SUPERINTENDENCIA DE INDUSTRIA Y COMERCIO
DIRECCIÓN DE NUEVAS CREACIONES

ASUNTO Radicación 11-056364
 Trámite 012
 Evento 378
 Actuación 519
 Oficio 6 - 186 5 8
 Folios 6

Título de la solicitud: "Recipiente para administrar una sustancia nutritiva" (Fl. 1).

Expediente 11-056364 1er Art 45

FIG. 1

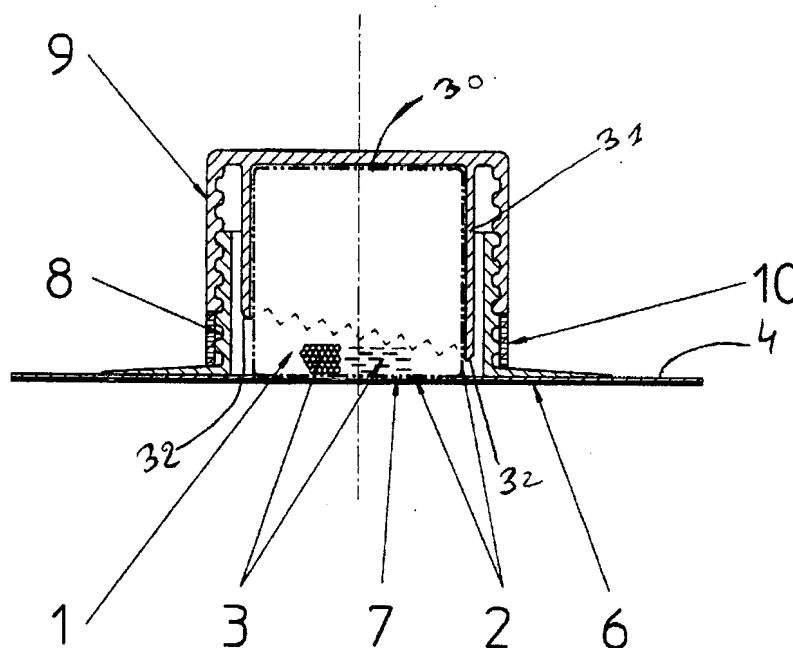
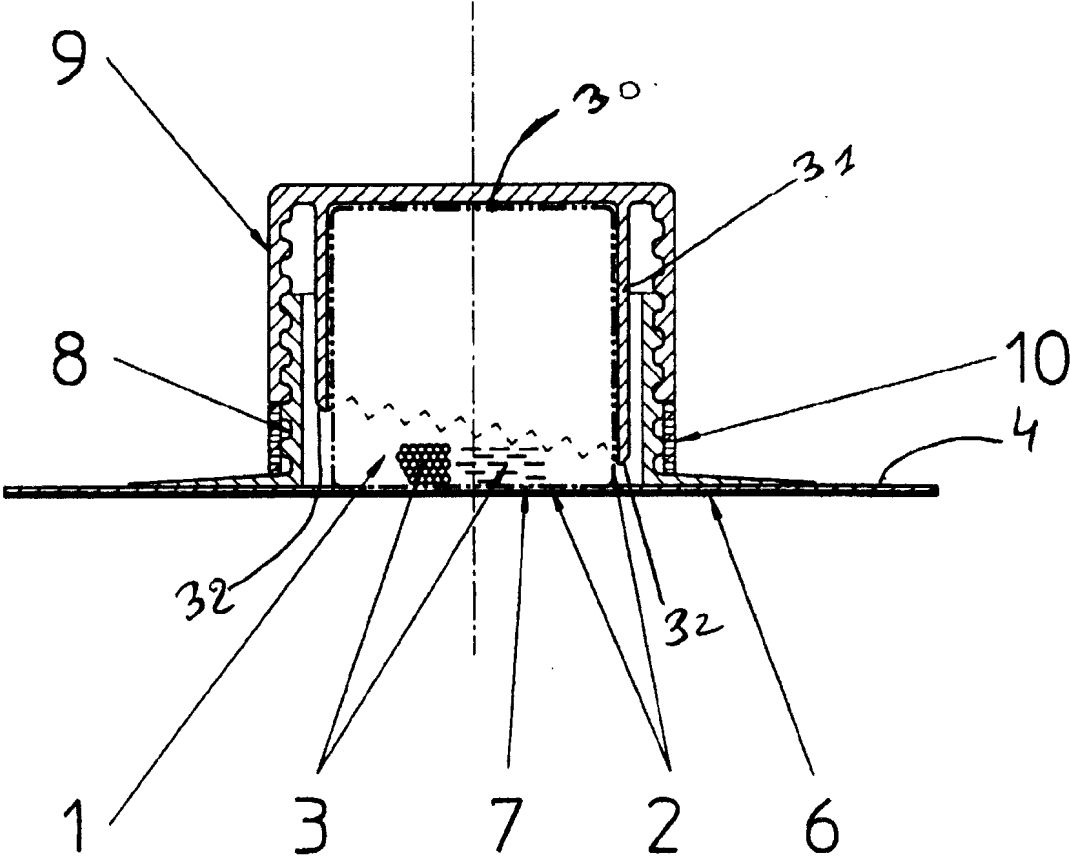
D2:
http://worldwide.espacenet.com/publicationDetails/originalDocument?CC=EP&NR=1072530A1&KC=A1&FT=D&ND=3&date=20010131&DB=EPODOC&locale=en_EP
divulga un recipiente que contiene una parte superior una abertura cubierta por dos membranas (6) y (7), sobre las cuales se dispone un cierre (9) que contiene una sección cortante (32) (Fig. 1, Abstract).

Un sello laminado que tiene por lo menos dos capas, el cual sello laminado está adherido a través de la apertura de la porción superior.	Un sello laminado que tiene por lo menos dos capas, el cual sello laminado está adherido a través de la apertura de la porción superior (Fl. 124 Figs. 3, 4 y 6A).	Un sello laminado que tiene por lo menos dos capas (6 y 7), el cual sello laminado está adherido a través de la apertura de la porción superior (Fig. 1, Párr. [0020]).	Un sello laminado que tiene por lo menos dos capas (16 y 18), el cual sello laminado está adherido a través de la apertura de la porción superior (Figs. 1 a 5, Párr. [0026]).
Un cierre acoplado de forma removible a la porción superior, el cual cierre comprende una tapa anular y la porción cortante acoplada operativamente a la tapa anular.	Un cierre acoplado de forma removible a la porción superior, el cual cierre comprende una tapa anular y la porción cortante acoplada operativamente a la tapa anular (Fl. 125, Figs. 6, 10, 11).	Un cierre (9) acoplado de forma removible a la porción superior, el cual cierre comprende una tapa anular y la porción cortante (32) acoplada operativamente a la tapa anular (Fig. 1, Párr. [0020]).	Un cierre (24) acoplado de forma removible a la porción superior, el cual cierre comprende una tapa anular y la porción cortante (22A) acoplada operativamente a la tapa anular (Figs. 1 a 5, Párr. [0027]).

- En los documentos D1 (Fls. 125 y 126, Figs. 6 y 10), D2 (Fig. 1) y D3 (Fig. 2), se muestra que la porción cortante esta acoplada en el fondo de la superficie superior de la tapa anular, lo cual está reclamado en la reivindicación 2, y
- los documentos D1 (Fl. 125 y 126 Figs. 6, 7, 9 y 10) y D2 (Fig. 1, Párr. [0021]), enseñan la banda desprendible, por lo que la reivindicación 3 no contiene elementos que hagan nuevo el producto.

Un sello laminado que tiene por lo menos dos capas, el cual sello laminado está adherido a través de la mencionada apertura de la porción superior, en donde el sello laminado comprende: una primera capa adherida permanentemente a un reborde que define la apertura en la mencionada porción superior del recipiente, y una segunda capa que está acoplada de forma liberable a la mencionada primera capa.	Un sello laminado que tiene por lo menos dos capas, el cual sello laminado está adherido a través de la mencionada apertura de la porción superior, en donde el sello laminado comprende: una primera capa adherida permanentemente a un reborde que define la apertura en la mencionada porción superior del recipiente, y una segunda capa que está acoplada de forma liberable a la mencionada primera capa. (Fl. 124 Figs. 3, 4 y 6A).	Un sello laminado que tiene por lo menos dos capas (6) y (7), el cual sello laminado está adherido a través de la mencionada apertura de la porción superior, en donde el sello laminado comprende: una primera capa (6) adherida permanentemente a un reborde que define la apertura en la mencionada porción superior del recipiente, y una segunda capa (7) superpuesta a la mencionada primera capa (Fig. 1, Párr. [0020]).
